AUTORIDAD NACIONAL DE LICENCIAS AMBIENTALES

RESOLUCIÓN N° 001643 (16 JUN. 2026)

“Por la cual se resuelve un recurso de reposición interpuesto en contra de la Resolución 939 del 27 de marzo de 2026 y se toman otras determinaciones”

Figura 3-71 infraestructura provisional de teleféricos

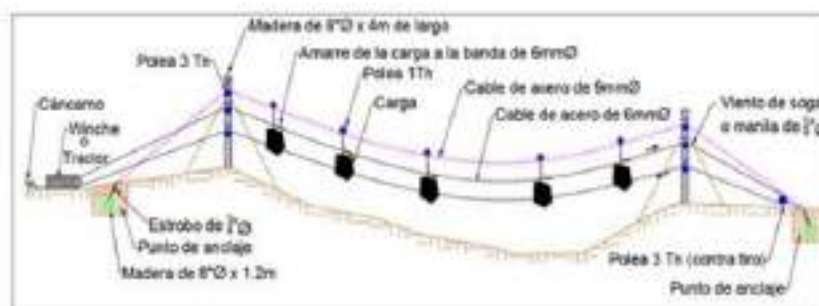
No obstante, el Equipo Evaluador Ambiental frente a los “teleféricos” concluyó que, al no encontrarse como una infraestructura del proyecto acorde con el alcance de la solicitud de modificación, no consideró ambientalmente viable realizar el ajuste solicitado.

De acuerdo con las consideraciones técnicas antes expuestas, esta Autoridad Nacional considera procedente reponer y en tal sentido modificar parcialmente el artículo décimo primero de la Resolución 939 del 27 de marzo de 2026, respecto de la FICHA: A-01-01-F05 – MANEJO, TRANSPORTE Y ALMACENAMIENTO DE MATERIALES DE CONSTRUCCIÓN Y SUSTANCIAS PELIGROSAS, en el sentido de que solamente se debe retirar de dicha ficha todo lo asociado con el teleférico.
